# 臻林天汇大厦项目施工图修改结构计算说明

## 一、一单元屋面南侧钢斜梁设置必要性论证

## 二、增加屋面擦窗机、擦窗机支撑用构架及幕墙支撑用钢斜梁的结构计算

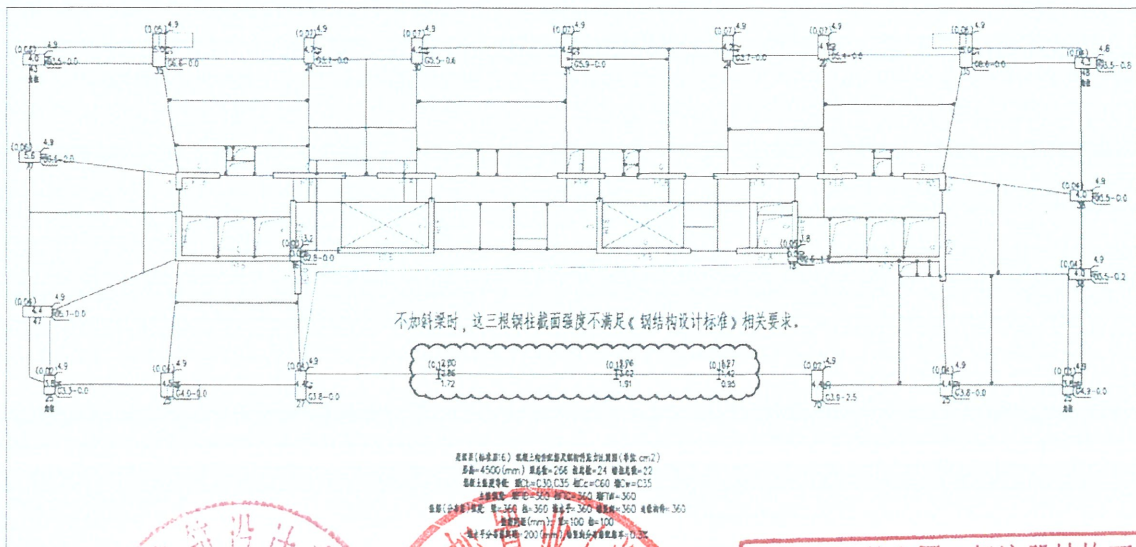
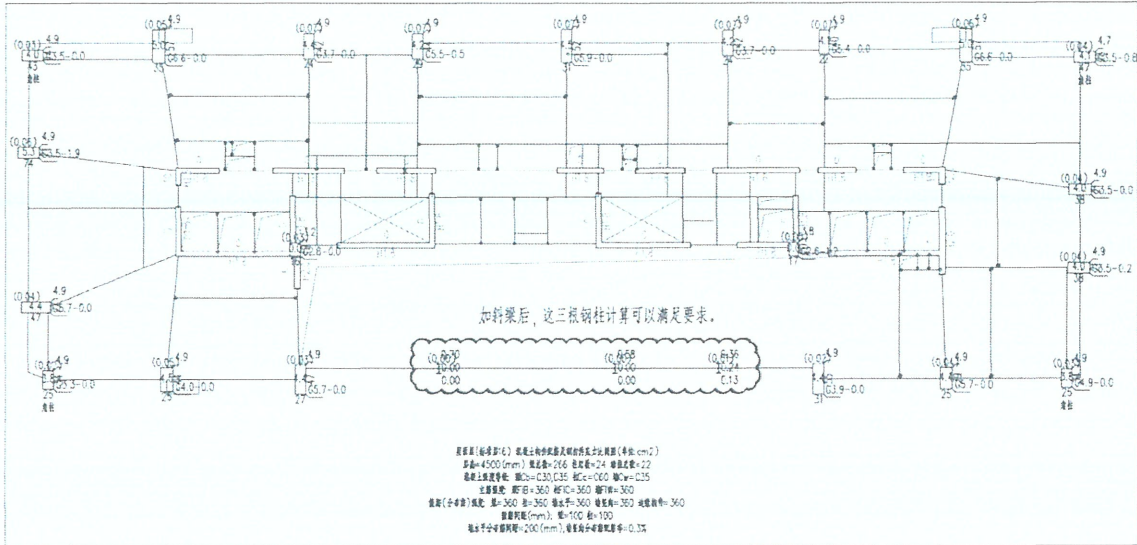
原已批准图纸中，一单元塔楼南侧幕墙仅由钢柱支撑，由于后期幕墙单位深化设计，幕墙荷载明确后，经结构计算复核，此部分三根幕墙支撑用钢柱截面强度均无法满足《钢结构设计标准 GB50017-2017》8.1.1 条的要求（详见下方截图）。盈建科模型计算结果如下：

不加斜梁时，这三根钢柱截面强度不满足《钢结构设计标准》相关要求。

从柱 1 构件信息可以看出，由于  $F1 > f$ ，不满足《钢标》8.1.1

从柱 2 构件信息可以看出，由于  $F1 > f$ ，不满足《钢标》8.1.1

从柱 3 构件信息可以看出，由于  $F1 > f$ ，不满足《钢标》8.1.1

为满足宗地业主的使用及安全需求，可以采用加大柱截面和加斜梁的方式解决，由于下层柱截面尺寸的限制，钢柱已无法继续加大，故只能采用加斜梁方式。

在一单元屋面1-7轴~1-12轴交1-A轴~1-C轴处原不满足结构安全的钢柱旁增加三根钢斜梁，经计算，结构计算结果可以满足相关规范要求。计算结果如下：

加斜梁后，这三根钢柱计算可以满足要求。

从柱1构件信息可以看出，由于  $F1 < f$ ，满足《钢标》8.1.1

从柱 2 构件信息可以看出，由于  $F1 < f$ ，满足《钢标》8.1.1

从柱 3 构件信息可以看出，由于  $F1 < f$ ，满足《钢标》8.1.1

### (一) 一单元结构计算及安全论证

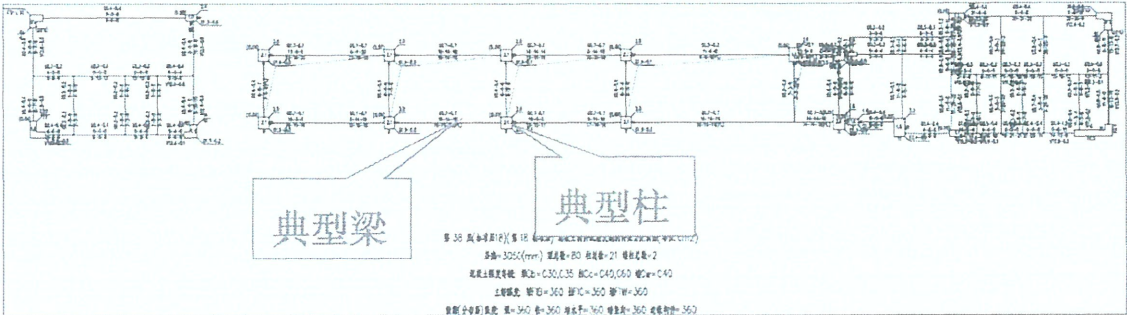
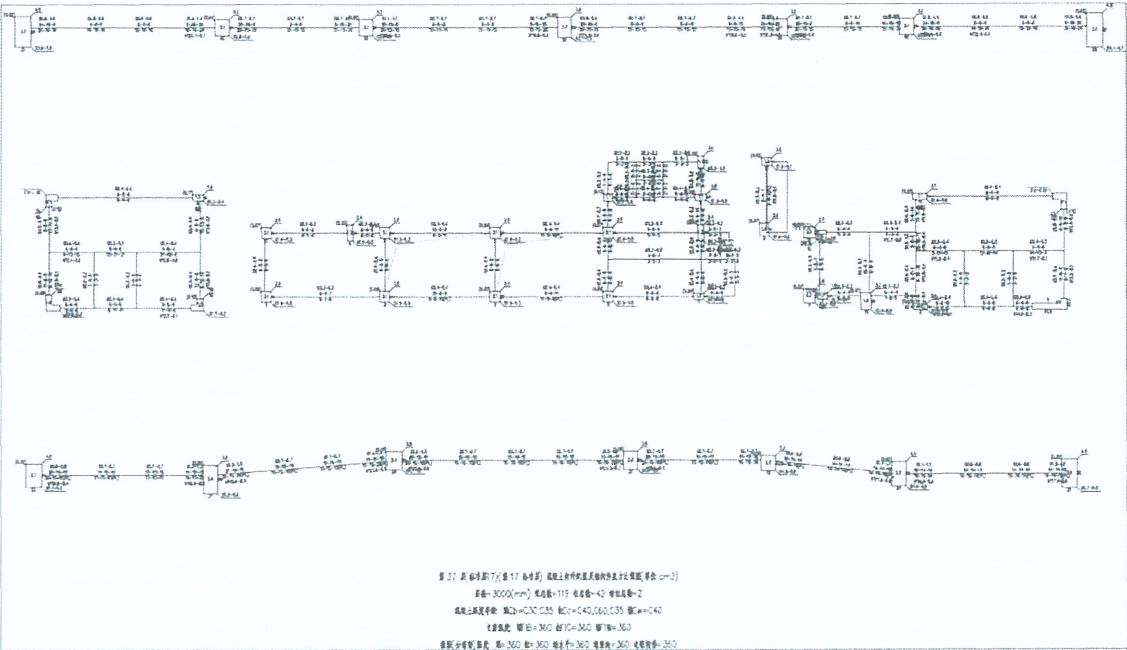
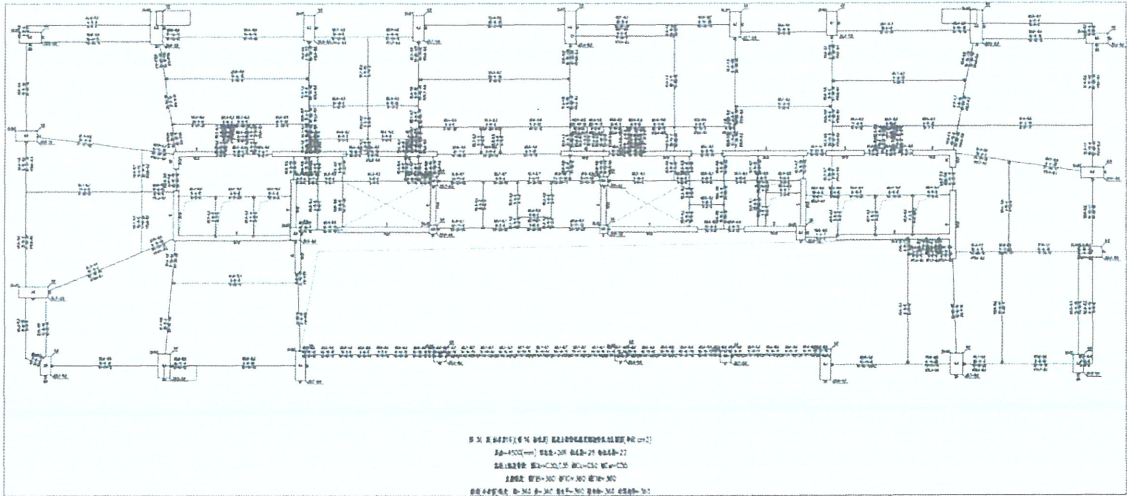
原已批准图纸中，一单元在1-6轴~1-13轴交1-C轴~1-D轴、结构标高139.600处，结构无梁柱导致无法安装擦窗机、无法实现擦窗机的功能，故一单元需在1-6轴~1-13轴交1-C轴~1-D轴、结构标高139.600米处增设两道550\*800的框架梁，用于安装擦窗机轨道。由于擦窗机轨道梁跨度太大（长约28米），为了使结构受力更加合理、安全，在结合现有工程条件下，每道框架梁增加了5~6根框架柱，将框架梁跨度划分成合理的跨度（5~9米）。屋面新增梁柱和擦窗机后，对结构主体构件进行计算。计算结果表明：增加擦窗机、擦窗机构架和斜梁后可以满足结构安全。计算结果详见下图：

从构件信息中可以看出，此柱满足规范要求，满足结构安全。

从构件信息中可以看出，此梁满足规范要求，满足结构安全

## (二) 二单元结构计算及安全论证

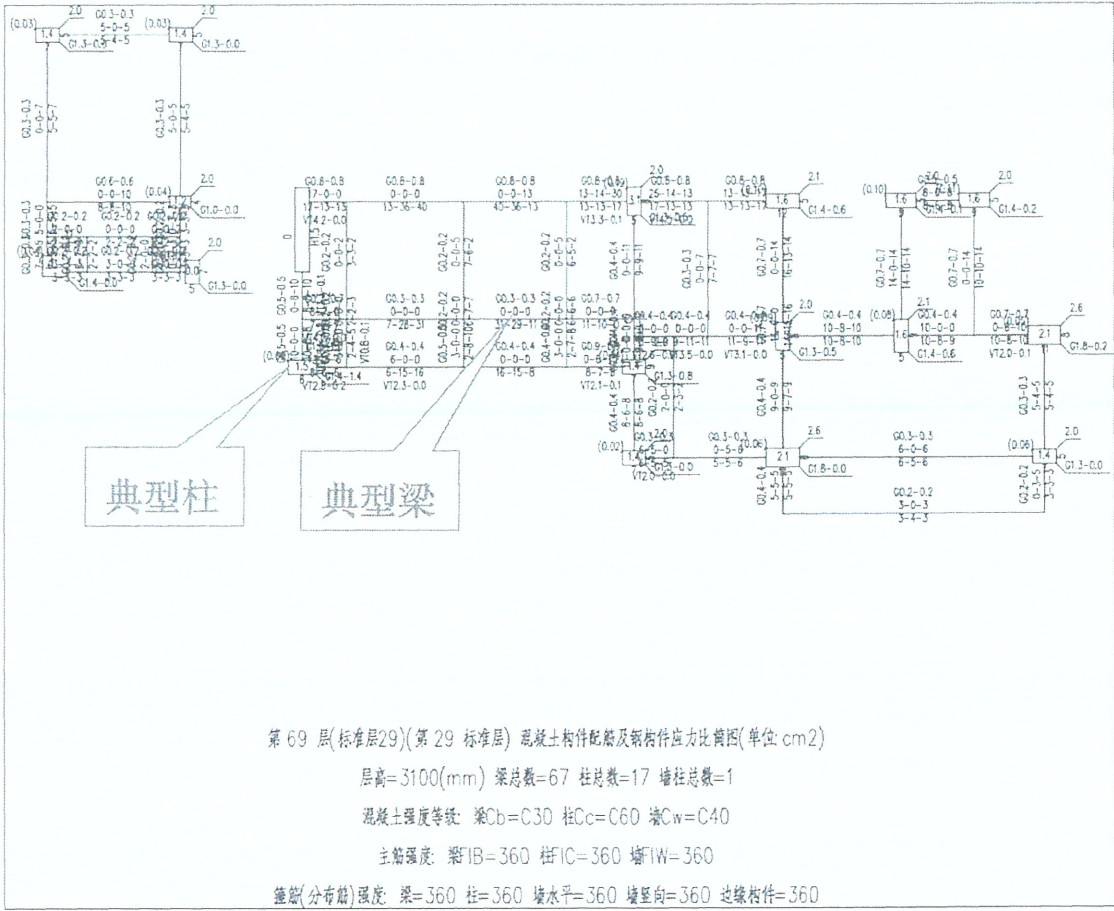
原已批准图纸中，二单元在 2-4 轴~2-7 轴交 2-D 轴~2-E 轴、结构标高 136.600 处，结构无梁柱导致无法安装擦窗机、无法实现擦窗机的功能，故二单元需在 2-4 轴~2-7 轴交 2-D 轴~2-E 轴、结构标高 136.100~136.600 处增加 18 根截面为 550\*500 的立柱，用于埋设擦窗机轨道梁埋件。屋面新增梁柱和擦窗机后，对结构主体构件进行计算。计算结果表明：增加擦窗机、擦窗机构架后可以满足结构安全。计算结果详见下图：

从构件信息可以看出, 此柱满足规范要求, 满足结构安全。

从构件信息中可以看出, 此梁  
 可以满足规范要求, 满足结构  
 安全。
